PM

Kompletterande PM till dagvattenutredning

Upprättad av: Elisabeth Nejdmo,
Linn Andersson
Uppdragsnummer: 30021459
Uppdrag: Fudge
Kund: Paroc Aktiebolag
Uppdragsledare: Ulrika Thörnblad

Figur 1 Avrinningsområdet som enligt Scalgo Live (2022-03-28) avleds mot Paroc ABs område västerifrån. Avrinningsområdet (0,8 ha) är det gröna området.

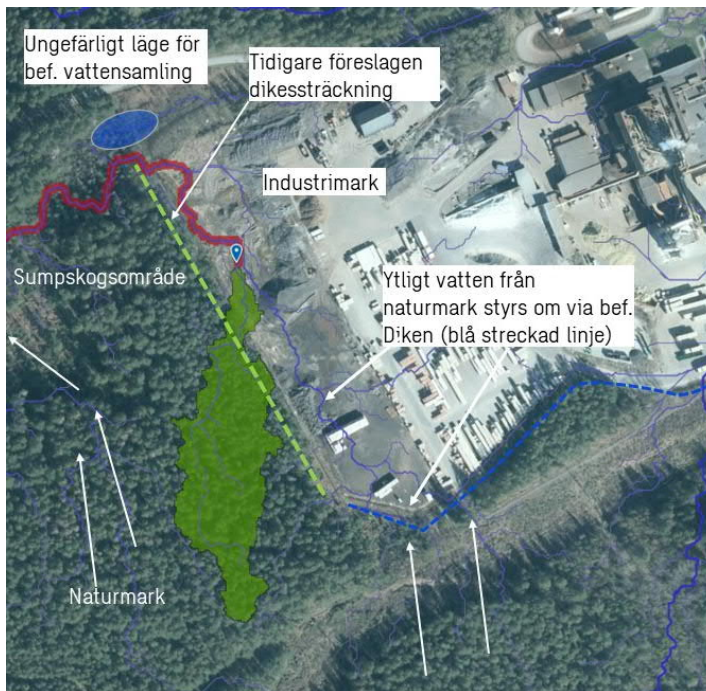
Länsstyrelsen yttrade sig enligt följande i samrådet:

I anslutning till planområdets nordvästra hörn finns ett hydrologiskt opåverkat och orört sumpskogsområde om ca 1 ha. Ett sumpskogsområde kan vara ett vattenområde, vilket innebär att åtgärder som kan påverka sumpskogsområdet kan behöva föregås av anmälan eller tillstånd om vattenverksamhet.

Syftet med diket har diskuterats efter samrådet ur flera aspekter. Nyttan av föreslagna åtgärder har ställts mot vilken eventuell negativ påverkan en åtgärd kan få inom ett relativt orört naturreservatet. Krävs en fysisk åtgärd för att säkerställa att varken industrimarken eller naturmarken påverkas av varandra på ett negativt sätt?

Industrimarken bedöms i denna fördjupade utredning inte ha så stor nytta av ett avskärande dike i gränsen mellan naturmarken och industrimarken som tidigare antagits i dagvattenutredningen. I och med det visats sig vara ett relativt litet flöde som skulle kunna ändras med föreslaget dike har inte heller naturmarken så stor nytta av ett dike. Eventuell framtida förändring av markhöjder eller byggnader bedöms inte heller påverka de hydrologiska förhållandena i sumpskogen.

Om ett dike, uppdämning eller liknande åtgärd är önskvärt som en del av kompensationsåtgärder avseende groddjur kan det skapas inom naturmarken. Det är viktigt att anläggandet av diket sker varsamt för att skydda befintlig naturmark.

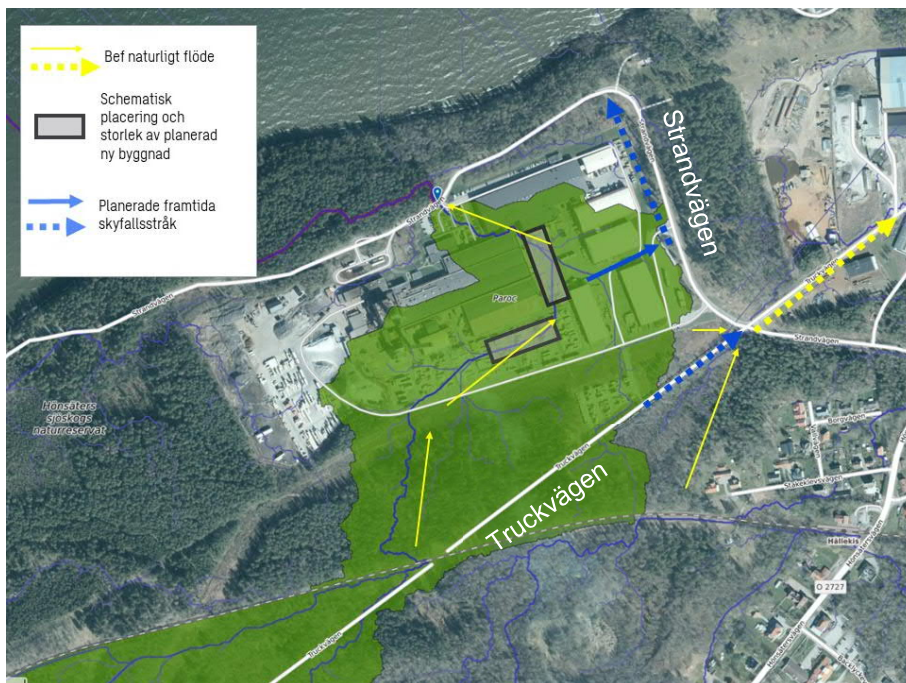
I dagvattenutredningen anges att det är viktigt att ett skyfallsstråk skapas längs Strandvägen, det vill säga i östra gränsen av Parocs industrifastighet. Det tillrinner ett större avrinningsområde ner mot befintlig byggnader inom industriområdet. Byggnaderna skapar en barriär mot fortsatt avledning mot Väneren. I utredningen är skyfallsstråket markerat från korsningen Truckvägen-Strandvägen. Vid tidpunkten när dagvattenutredningen togs fram pågick utredning av mest optimala sträckning för Strandvägen. I sitt nuvarande läge skulle Strandvägen skära av Paroc ABs framtida område när det utvidgats för att innefatta även området öster om nuvarande Strandvägen. Av olika skäl har detaljplaneområdets geografiska omfattning minskat och en eventuell förändring av Strandvägens läge avvaktas med.

Berget sluttar inte konstant ner mot Vänern utan det skapas mindre platåer som nästintill har ett litet bakfall. Detta i sig skapar problem att skapa ett skyfallsstråk med kontinuerlig lutning från söder mot Vänern i norr. AFRY har tillsammans med Paroc AB påbörjat projektering av framtida markanvändning inom området för att optimera bland annat logistikflöden.

Skyfallsstråket föreslås i och med denna fördjupade studie, tillsammans med AFRY och Parocs noggrannare genomlysning av befintliga och planerade framtida marknivåer, kortas ned enligt blå streckad pil Figur 4.

Den planerade förändringen av markanvändning inom industriområdet bedöms inte påverka tillrinnande flödet som avleds mot korsningen Truckvägen-Strandvägen. Till denna punkt avleds ett annat avrinningsområde som ytligt rinner öster ut till Vänern. Vid en eventuell framtida förändring vid Truckvägen ska längsgående lutning ske österut enligt blå pil i Figur 4 för att inte skapa nya instängda områden.
